## **Aéroport de Sion**

### **Approbation des plans**

Construction de nouveaux hangars-ateliers, d'un bâtiment administratif et de voies d'accès pour les aéronefs dans la zone Nord-est (développement de la zone Nord-est)

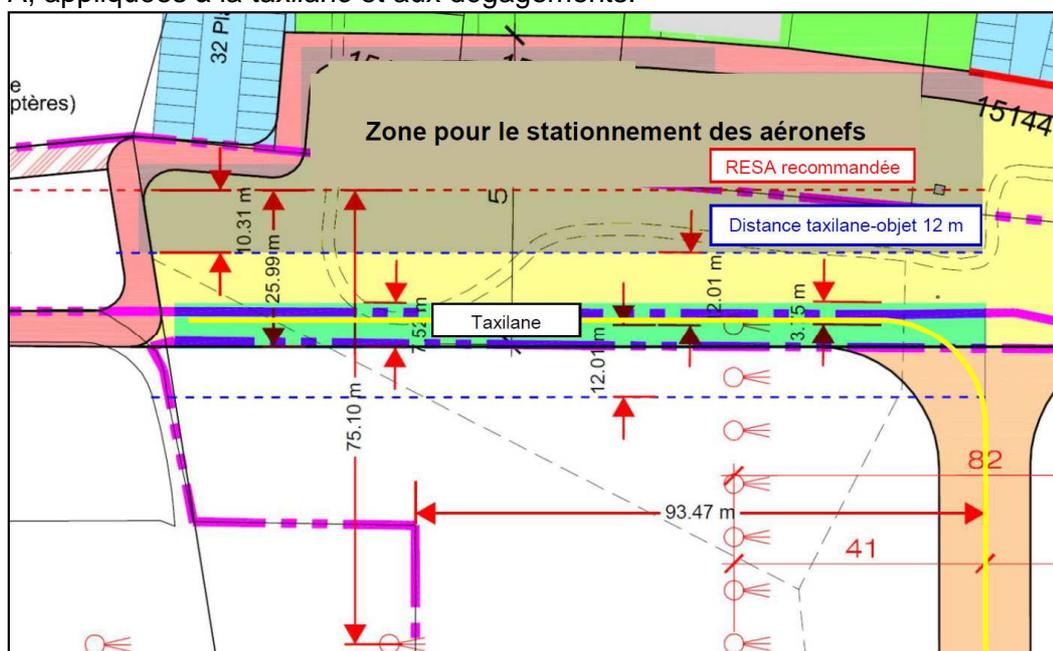
Dans les pièces du dossier se trouvent deux concepts de stationnement d'aéronefs différents. Vers les hangars 1 à 4, prévus pour l'aviation générale, les postes de stationnement se trouvent au bord de l'aire de trafic, la *taxilane* passant ainsi entre le stationnement et les hangars. Vers les hangars 5 à 7, destinés à l'aviation d'affaire, c'est le contraire et c'est la *taxilane* qui se trouve au bord de l'aire de trafic et les avions sont stationnés dans les hangars ou juste devant. Les deux variantes sont similaires, la différence résidant dans les envergures admissibles pour l'aviation générale.

A noter toutefois qu'une partie de l'aire de trafic de la zone Nord-est se trouvera dans les limites de la surface RESA (aire de sécurité de fin de piste) de la piste 07 recommandée par l'OACI. Cependant, cette surface RESA sera, à terme, décalée de 20 m en direction de Martigny car la pratique que l'OFAC va appliquer pour le traitement des filets d'arrêts militaires et de la bande de piste (adjacente à la surface RESA) sera modifiée. En effet, ces filets ne pourront plus se situer dans la bande de piste mais uniquement hors de la bande, ce qui impliquera son décalage de 20m. Ce changement sera traité séparément, car il influencera l'emplacement des objets projetés.

dans tous les cas une partie plus ou moins grande de l'aire de trafic de la zone Nord-est se trouvera de toute façon dans le périmètre des dimensions recommandées pour une RESA selon le §3.5 de l'Annexe 14, Vol. I de l'OACI et applicable à un aéroport de la taille de Sion.

La figure ci-dessous montre quelle orientation devra être prise par l'exploitant dans le but de limiter la présence d'objets dans les limites de la RESA recommandée. La *taxilane* pour l'accès aux postes de stationnement de l'aviation générale devra, ainsi, se trouver du côté « piste » et les postes de stationnement du côté des hangars. Par rapport aux schémas de circulation et de parcage 3142-NE7, l'organisation devra donc être inversée. La figure montre les exigences minimales pour la lettre de code A, appliquées à la *taxilane* et aux dégagements.

L'exploitant devra donc reprendre le concept de stationnement des avions et celui de roulage au sol selon la figure ci-dessus et devra livrer à l'OFAC un plan actualisé y compris avec les positions correctes du balisage lumineux d'approche. Les exigences liées aux zones critiques et sensibles (LOC 25) devront être intégrées de même que celles issues des zones de compétence entre Skyguide et l'aéroport de Sion. Ce nouveau plan devra être transmis à l'OFAC, pour réexamen et validation, au plus tard six semaines avant le début des travaux.

- L'exploitant reprendra le concept de stationnement et de roulage au sol selon la figure du point B. 2.5.3 ci-dessus et livrera à l'OFAC un plan actualisé y compris avec les positions correctes du balisage lumineux d'approche. Les exigences liées aux zones critiques et sensibles (LOC 25) devront être intégrées de même que celles issues des zones de compétence entre Skyguide et l'aéroport de Sion. Ce nouveau plan sera transmis à l'OFAC au plus tard six semaines avant le début des travaux pour réexamen et validation.
